ZMĚNOVÝ LIST pro změny dle § 222 odst. 4 ZZVZ		
	Název stavby:	Rekonstrukce západního vstupního prostranství do areálu Kamencového jezera z ulice Přemyslova a městské pláže, ev.č. d202200327	
	Číslo Změnového listu:	ZL 20	
	Číslo SO/PS:	SO 08	
Název stavebního objektu/provozního souboru:	VODOVOD		
Objednatel:	STATUTÁRNÍ MĚSTO CHOMUTOV	Zhotovitel:	Společnost Kamencové jezero – Přemyslova
Předmět změny:	Dopouštění retenční nádrže, vypuštění přípojky pítka		
Iniciátor změny:	Zhotovitel/Objednatel		
Popis změny: (popis předmětu změny, specifikace, zda jde o změny položek, kvality, rozměrů, termínů či dodatečné/neprovedené práce a zdůvodnění pro zařazení do patřičného odstavce § 222 nebo § 100)	Zdůvodnění změny: 1. Změna řeší doplnění automatického dopouštění retenční nádrže pomocí nové vodovodní přípojky z VŠ1. V ZL05 byla odsouhlasena realizace nového závlahového systému jak v prostoru městské pláže tak i na venkovním parkovišti v Přemyslově ulici, z důvodu zavlažování šterkových trávníků na parkovišti. V tomto ZL05 nebylo řešeno dopouštění retenční nádrže z vodovodního řadu pro tento závlahový systém. ZDS řešila dopouštění retenční nádrže pouze dešťovou vodou z uličních vpustí, odvod

PD PITKO

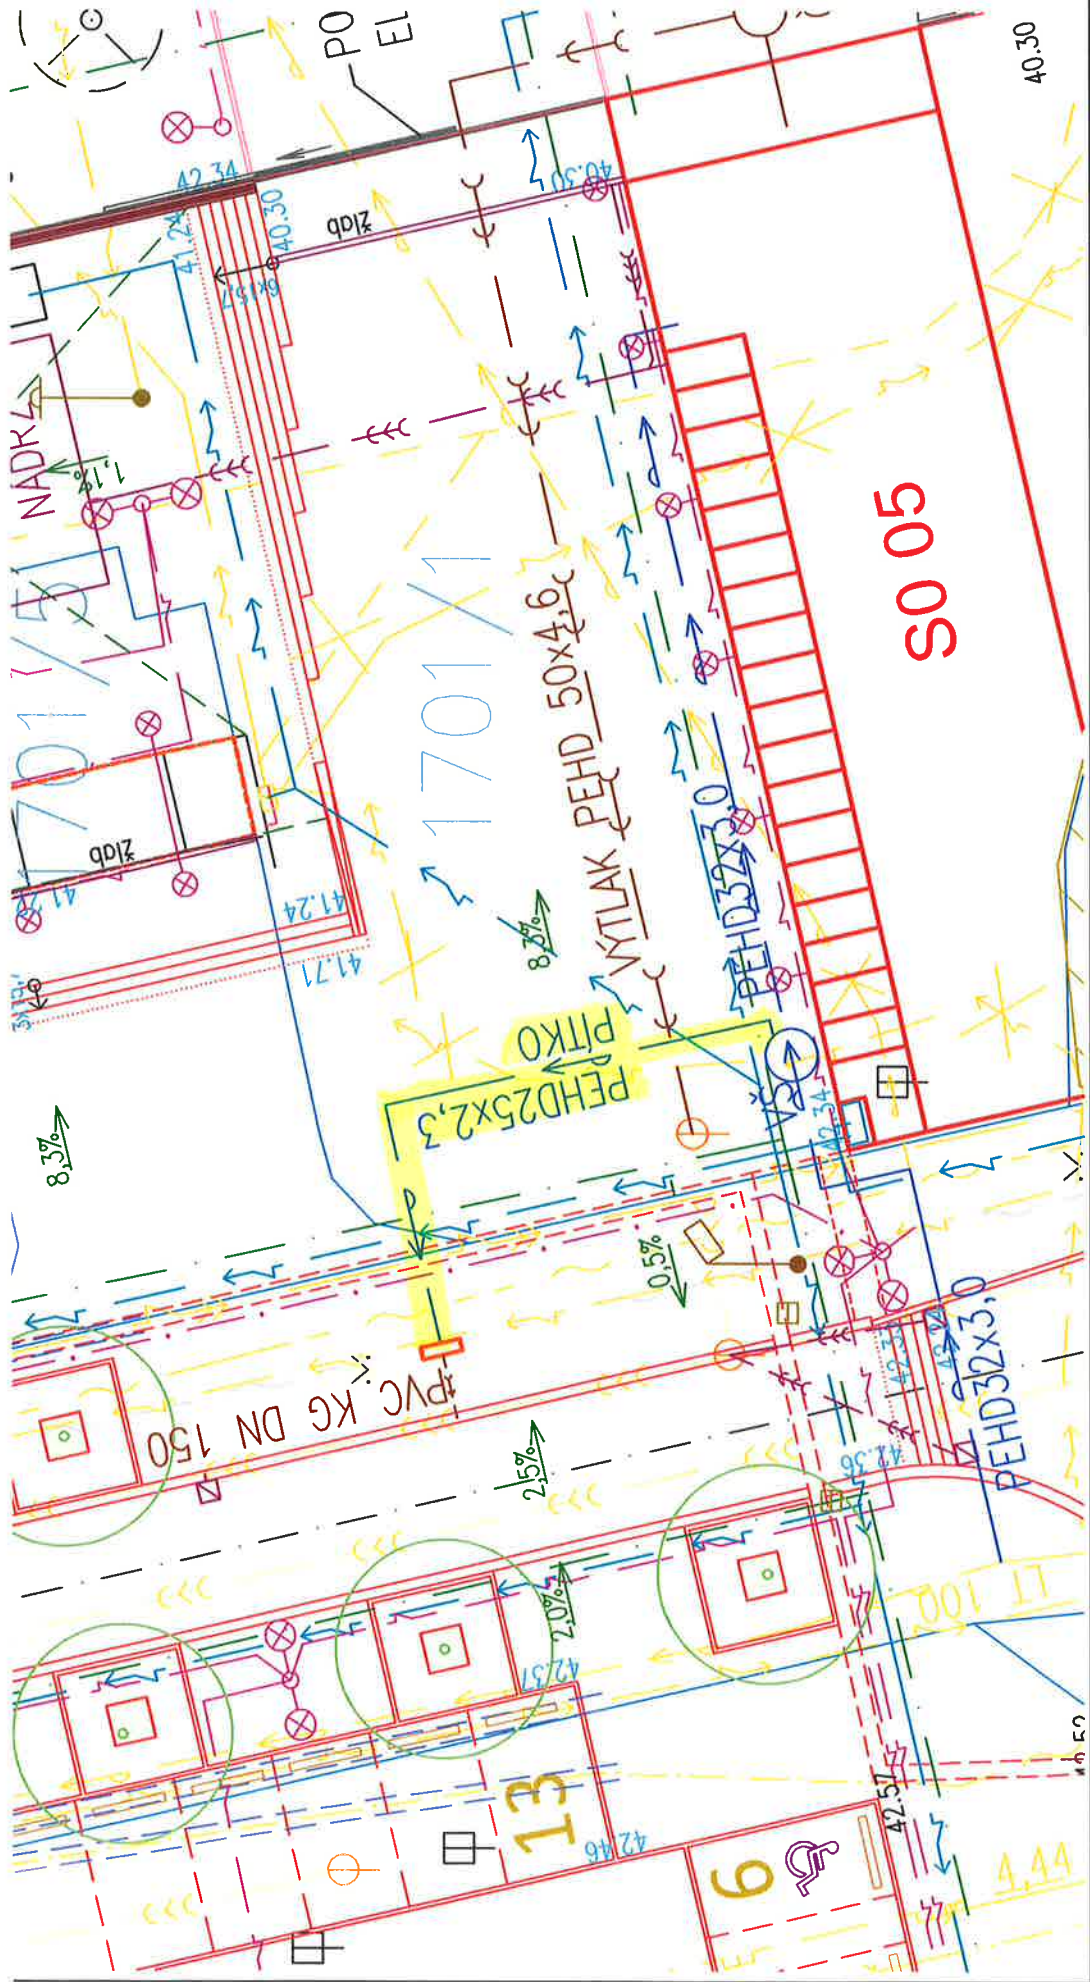
1. Dle požadavku Objednatele byla zřízena vodovodní přípojka z PE d50, pro dopouštění retenční nádrže, pro potřeby závlahy. Byla změněna dimenze potrubí od napojení z vodovodního řádu do VŠ1.
2. Dle požadavku Objednatele byla vypuštěna vodovodní přípojka k pítku na náměstí.
3. Dle požadavku SČVK se souhlasem Objednatele, byly ul. Maroldova vyměněny 3ks a na začátku ul. Přemyslova 1 kus zemních souprav vč. šoupátkových poklopů.

* VÝMĚNA ZEMNÍCH SOUPRAV VČ. ŠOURÁTKOVÝCH POKLOPŮ

Dle požadavku Objednatele byla zřízena vodovodní přípojka z PE d50, pro dopouštění retenční nádrže, pro potřeby závlahy. Byla změněna dimenze potrubí od napojení z vodovodního řadu do VŠ1. Souhlasíme s provedením.

Dle požadavku Objednatele byla vypuštěna vodovodní přípojka k pítku na náměstí. Souhlasíme s provedením.

Dle požadavku SČVK se souhlasem Objednatele, byly ul. Maroldova vyměněny 3ks a na začátku ul. Přemyslova 1 kus zemních soupřav vč. šoupátkových poklopů. Souhlasíme s provedením.
